监 理 报 告

工程名称: 海宁海橡鞋材有限公司 1300kwp 分布式光伏发电项目工程

编号: ZHJL-HNDH-JLBG-20180619

编号: HX-TZD-01

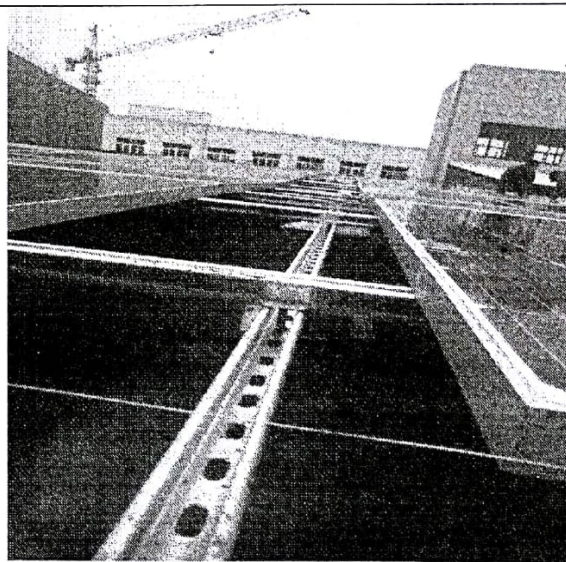
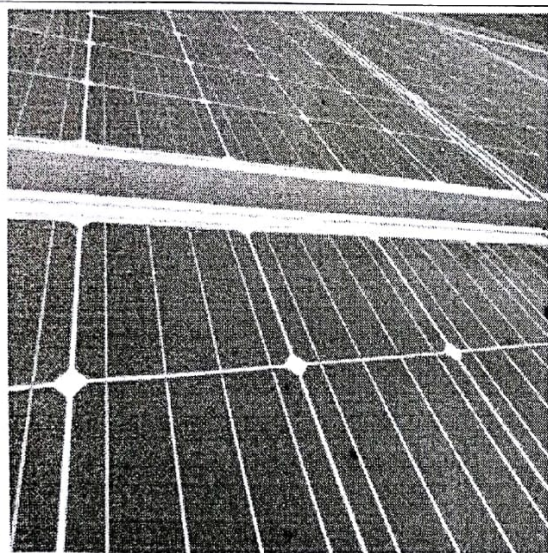
关于现场组件安装观感差的问题

经监理现场检查发现,你单位项目部承建的海宁海橡鞋材有限公司 1300kwp 分布式光伏发电项目组件安装过程中出现同组组件边缘高差 $>5\text{mm}$,相邻组件边缘 $>2\text{mm}$ 现象,不符合《光伏发电工程施工规范》GB50794-2012 的规范要求。现要求你单位项目部立即制定整改方案,并组织进行整改,整改完成后通知监理复查。

编号: HX-TZD-02

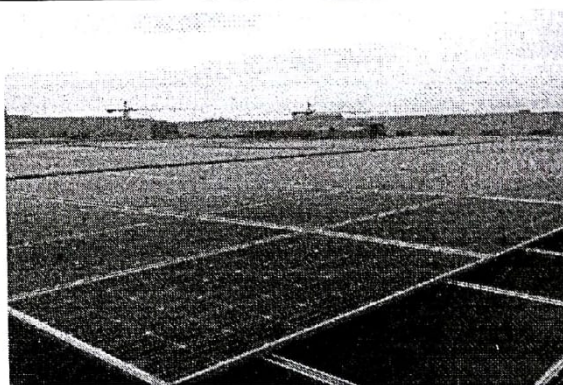
关于现场组件边压块型号不匹配事宜

经监理现场检查发现,你单位项目部承建的海宁海橡鞋材有限公司 1300kwp 分布式光伏发电项目组件安装过程中因边压块型号不匹配,组件边缘未固定。现要求你单位尽快更换边压块,对未固定的组件进行固定。

编号: HX-TZD-03

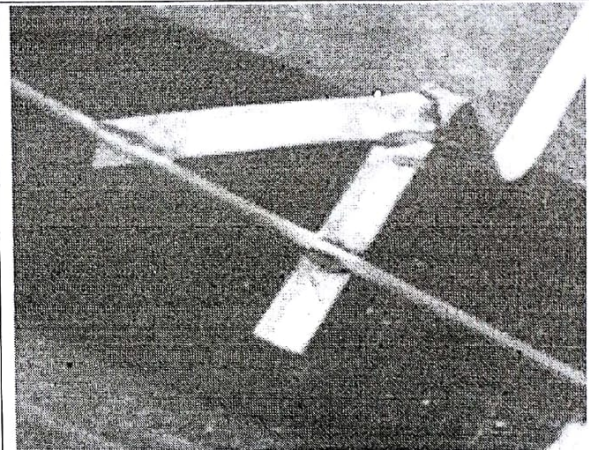
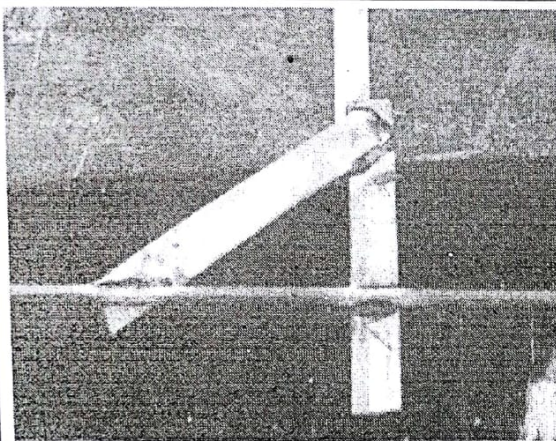
关于现场接地焊接不规范事宜

经监理现场检查发现,你单位项目部承建的海宁海橡鞋材有限公司 1300kwp 分布式光伏发电项目接地焊接过程中焊接不饱满,焊接处未进行防腐处理。现要求你单位重新焊接,并对焊接处进行打磨,刷漆。整改完成后通知监理复检。

6平方线未设置套管

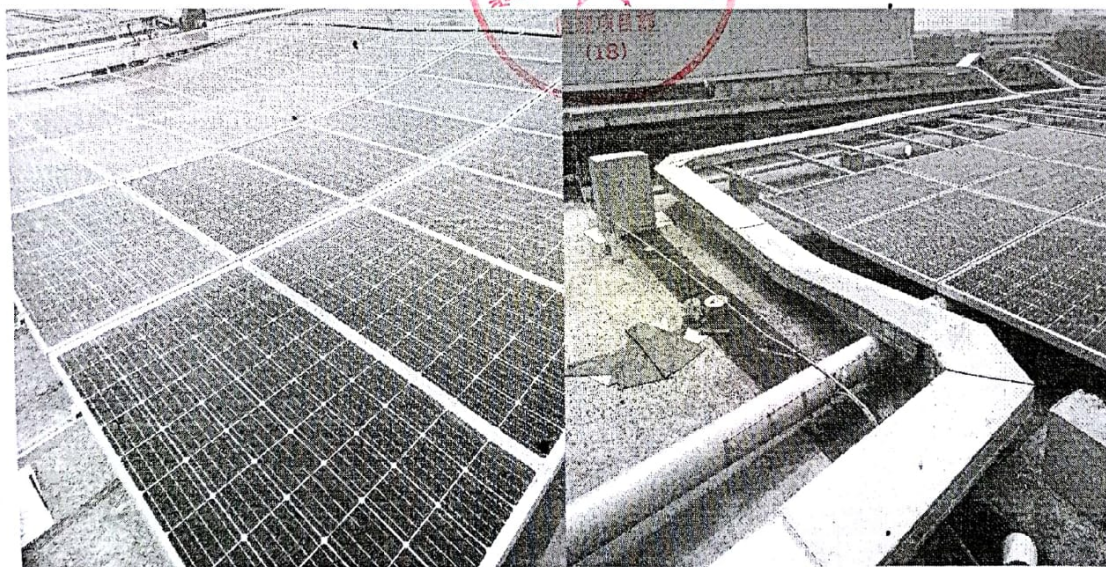
- 1、部分 6 平方电缆未设置套管,不符合设计要求;
- 2、部分桥架连接件已生锈,不符合设计及规范要求;
- 3、桥架连接部位未设置跨接线,不符合规范要求;
- 4、部分光伏板下凹严重,不符合规范要求;
- 5、局部桥架下沉变形严重,不符合规范要求;
- 6、部分接地扁钢与圆钢搭接长度不符合规范要求;
- 7、13 根 3*25 电缆占据桥架空间 100%空间,不符合规范要求;
- 8、部分 16 平方接地线螺栓未紧固到位,不符合规范要求;
- 9、桥架穿过沉降缝未设置伸缩补偿装置;
- 10、其它未尽事宜请自查自纠。
